Verslag huishoudelijke elektrische installatie op laagspanning en zeer lage spanning

Referentie: **013-20260917-02**	Datum controle: **17/09/2026**
Keurder: **013**

Eigenaar:	**Verzele Dieter**	EAN-code:	**541448820066109158**
Adres installatie:	**Gentstraat 54, 9800 - Deinze**	Nummer teller(s):	**1sag3100627438**
		Distributienetbeheerder installatie:	**Fluvius**

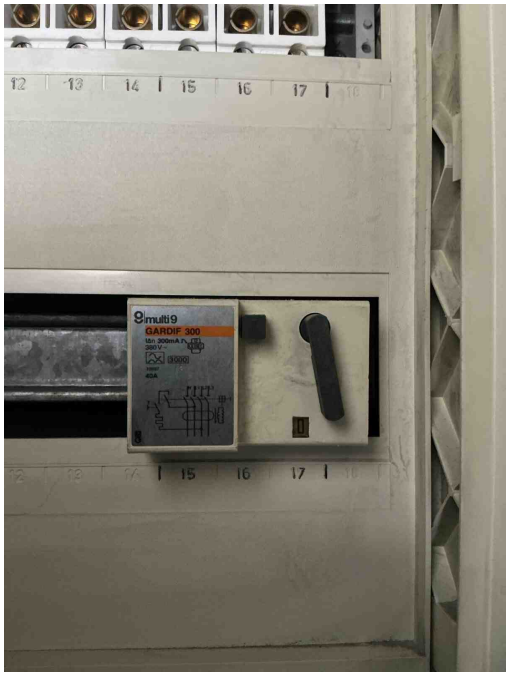
B30 - De houder van de beveiliging in een huishoudelijke ruimte is niet voorzien van aangepaste kalibreerelementen (Boek1: 5.3.5.5).

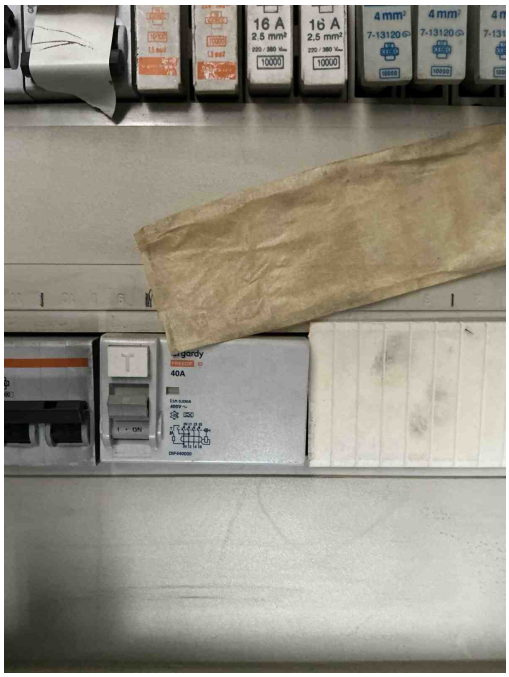
D24 - De differentieelstroombeschermingsinrichtingen die worden geplaatst in huishoudelijke installaties dienen tenminste van het type A te zijn (Boek 1: 5.3.5.3).

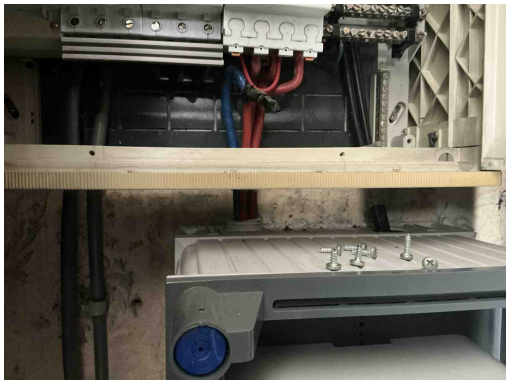
B15 - De (bijkomende) differentieelstroominrichting(en) kan/kunnen overbelast worden door de toegenomen stroom in de installatie (Boek 1: 4.4.1.1).
Opmerking: Oa de nominale stroom van de distributienetbeheerder bedraagt 50A.

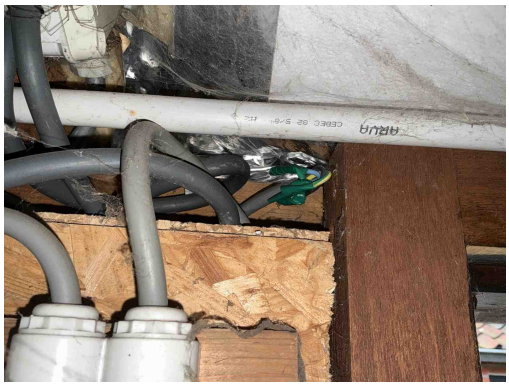
C21 - Het gebruik van geleiders van het type VOB, zonder bijkomende afscherming is niet toegestaan (Boek 1: 5.2.9.6).

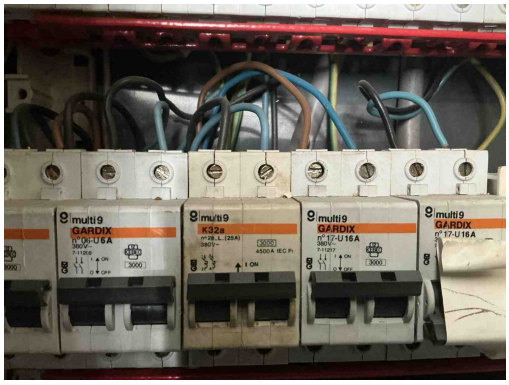
T02 - Gevaar voor rechtstreekse aanraking: genaakbare delen onder spanning (Boek 1: 4.2.2).
Opmerking: Oa tuinhuis

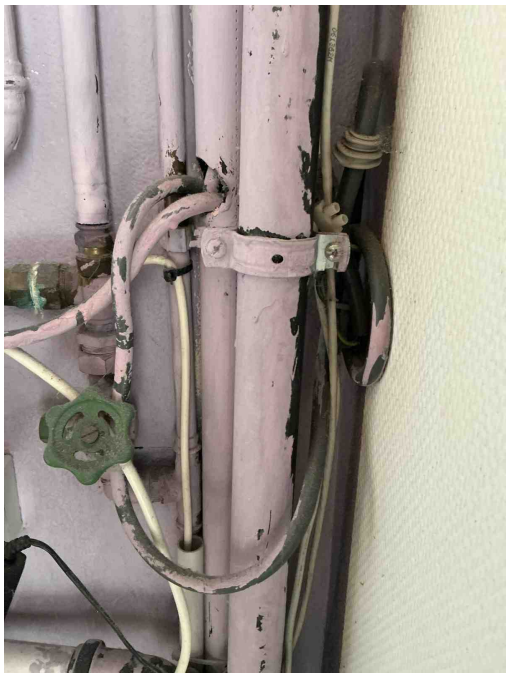
T21 - Het elektrisch materieel is niet geplaats volgens de voorschriften van de fabrikant/ regels van goed vakmanschap . (Boek 1: 1.4.1.3)
Opmerking: Oa ophanging verdeelbord niet afgedekt

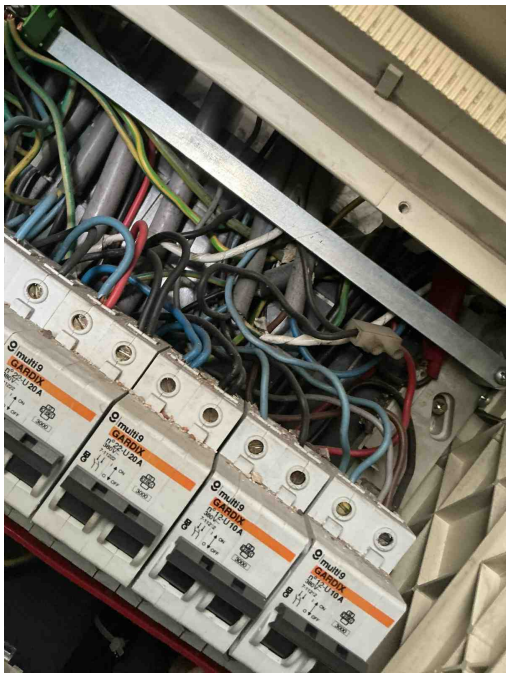
C24 - De afstand tussen de elektrische leiding(en) en niet elektrische leiding(en) is onvoldoende (Boek 1: 5.2.8).
Opmerking: Oa badkamer

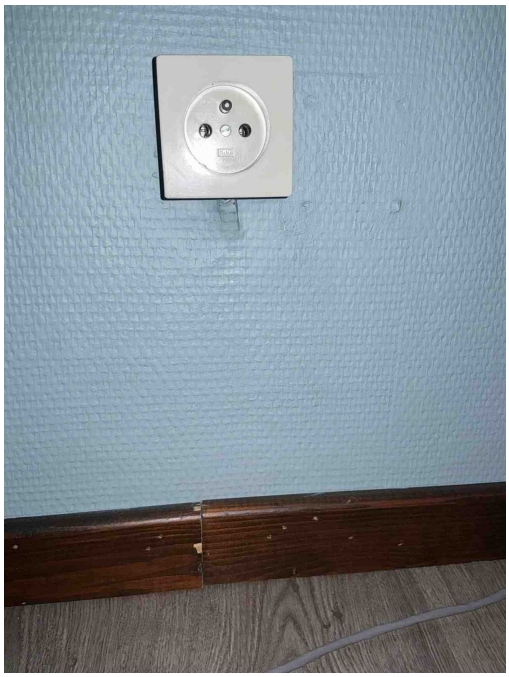
C35 - Er zijn doorverbindingen gemaakt met lusterklemmen; er kon niet aangetoond worden dat deze klemmen geschikt zijn voor de aanwezige spanning, stroom en draadsectie en dat ze “CE” zijn (Boek 1: 1.4.2.1.).
Opmerking: Oa badkamer

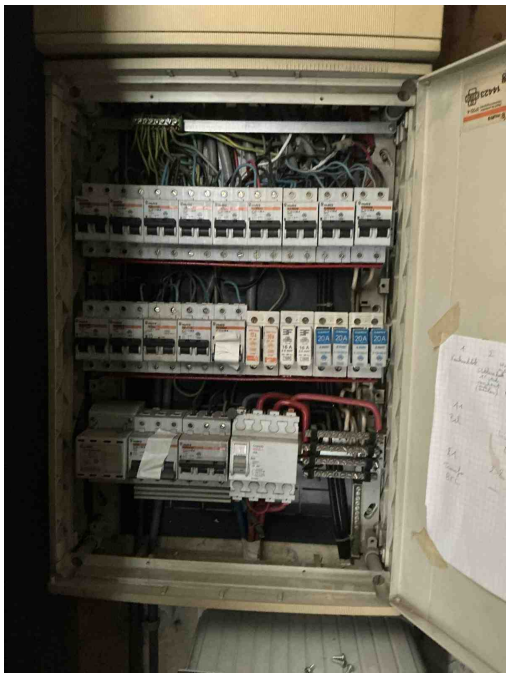
T11 - De contactdozen waarvan de toegekende stroomsterkte maximaal 16A en de toegekende spanning maximaal 250V bedraagt en niet bedoeld zijn voor de voeding van een of meerdere verbruikstoestellen voor een specifiek doel en niet geplaatst zijn in of op schakel- en verdeelborden, beschikken niet of IPXX-D (incl. gemeenschappelijke delen residentieel geheel) (Boek 1: 4.2.2.3/5.3.5.2).
Opmerking: Oa bureau
